APENDICE R

Respuestas a Comentarios en la Resolución Interlocutoria de la JCA R-10-41-1, de Agencias y Generales

Declaración de Impacto Ambiental – Preliminar

Planta de Generación de Energía Renovable
y Recuperación de Recursos

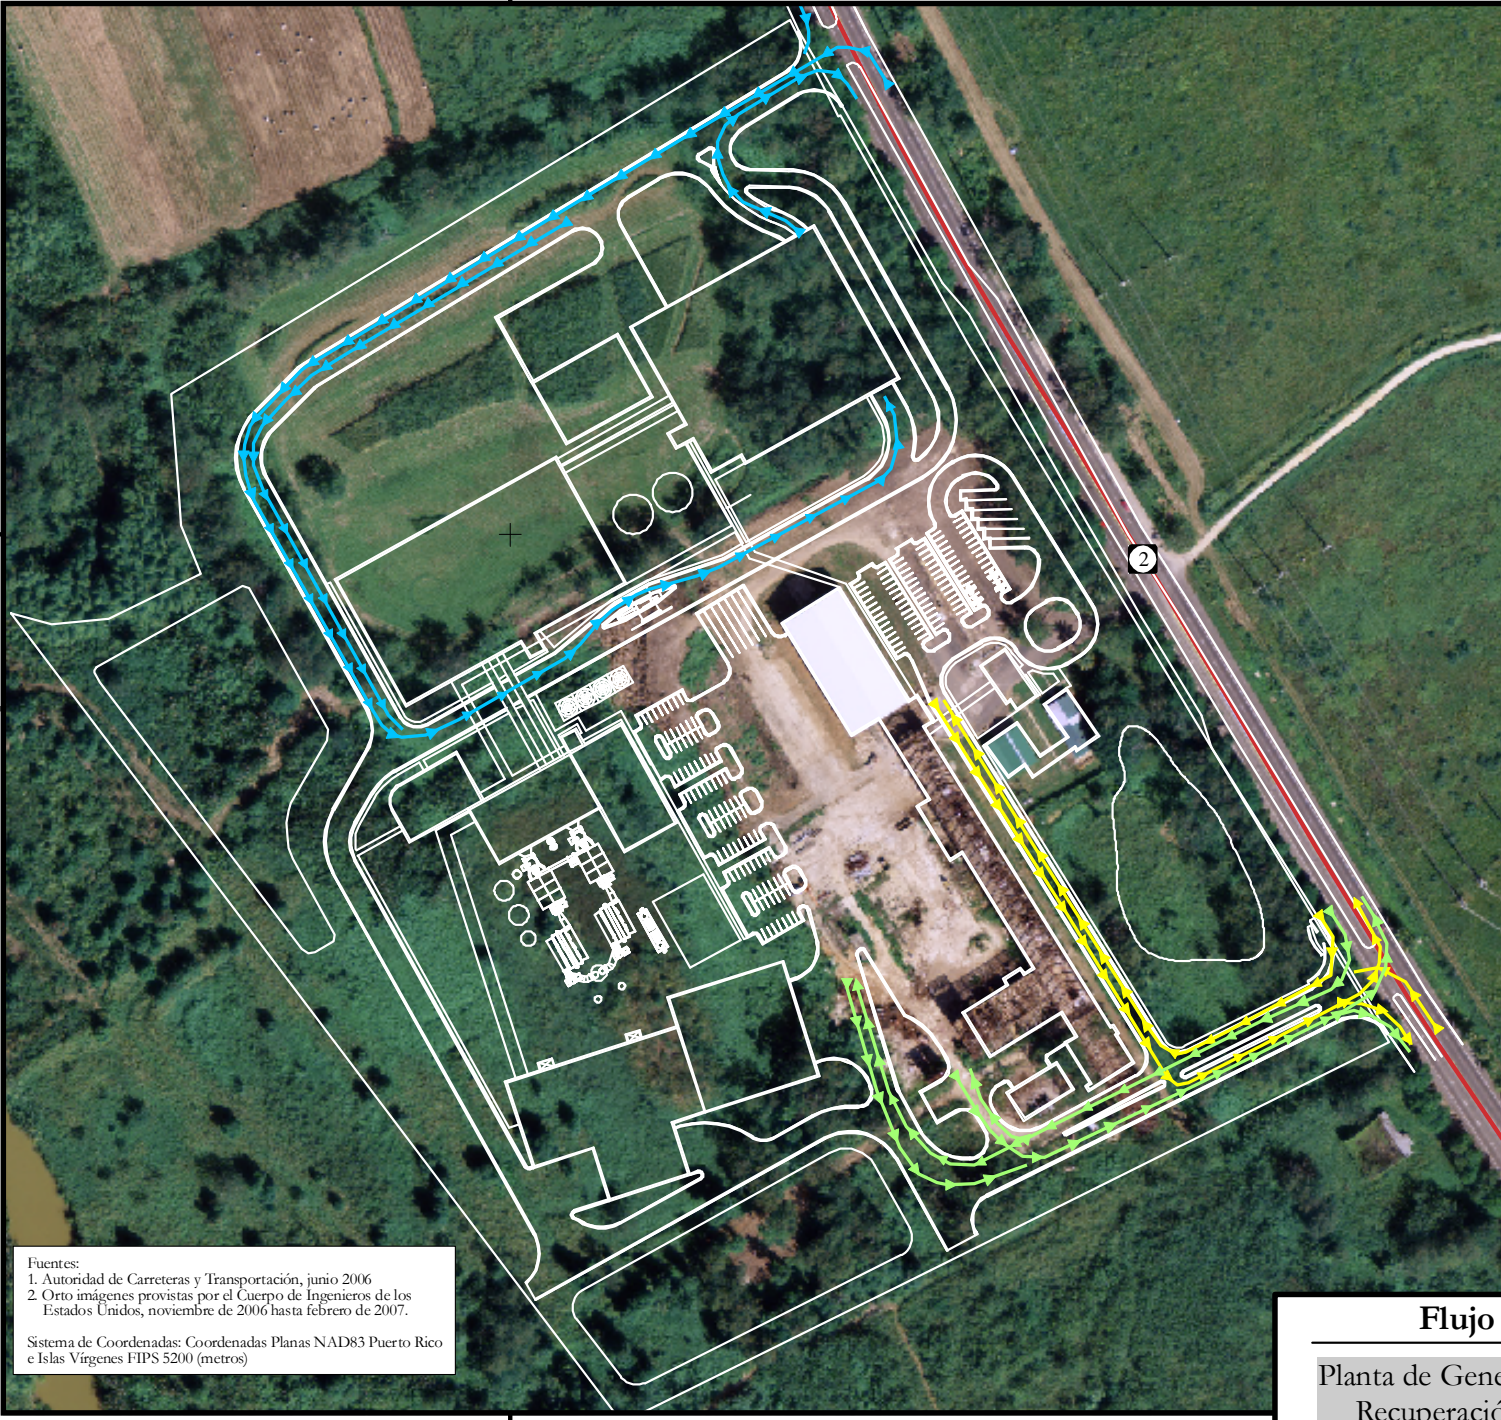
Comentario 4: Sección 2.15 Medios de Transportación y Tránsito: Esta sección describe la infraestructura de transportación existente en el área cercana al predio. Sin embargo, no presenta un esquema del flujo vehicular dentro de la instalación.

Respuesta: Véase el **Anejo 6** de este documento el cual incluye una figura ilustrando el flujo vehicular interno de la Planta.
